CONSULTAS Y RESPUESTAS E INFORMACION COMPLEMENTARIA DE LICITACION PUBLICA “OBRAS DE REMODELACION DE SALAS DE SIMULACION EN TALLER SAN EUGENIO”

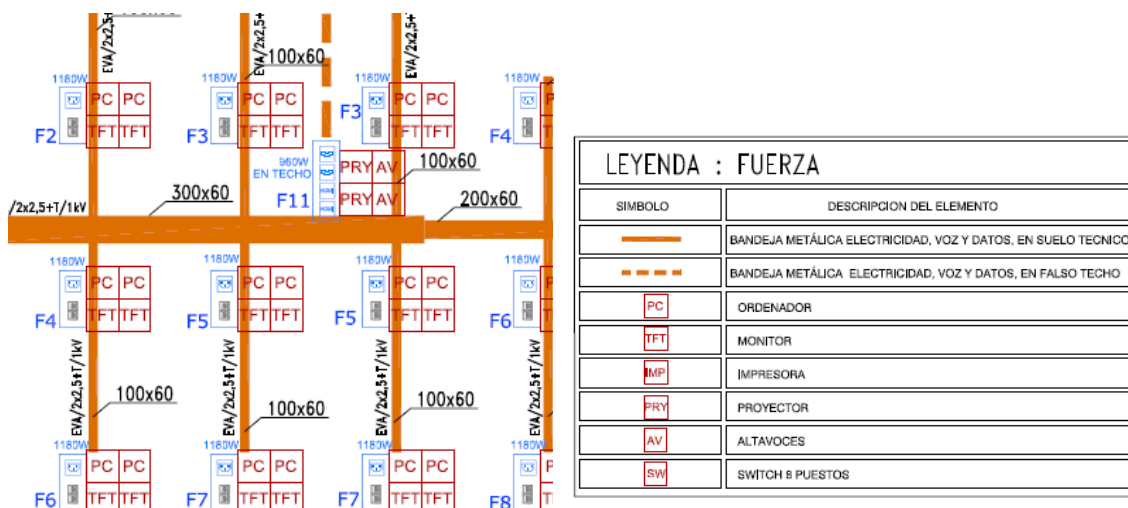
22. Dentro del itemizado está la instalación de:

DOMO COLOR ALTA RESOLUCIÓN ANTIVANDÁLICA

Pero dentro del plano no se logra observar su ubicación.

R: Se indicará en su momento al adjudicado su ubicación.
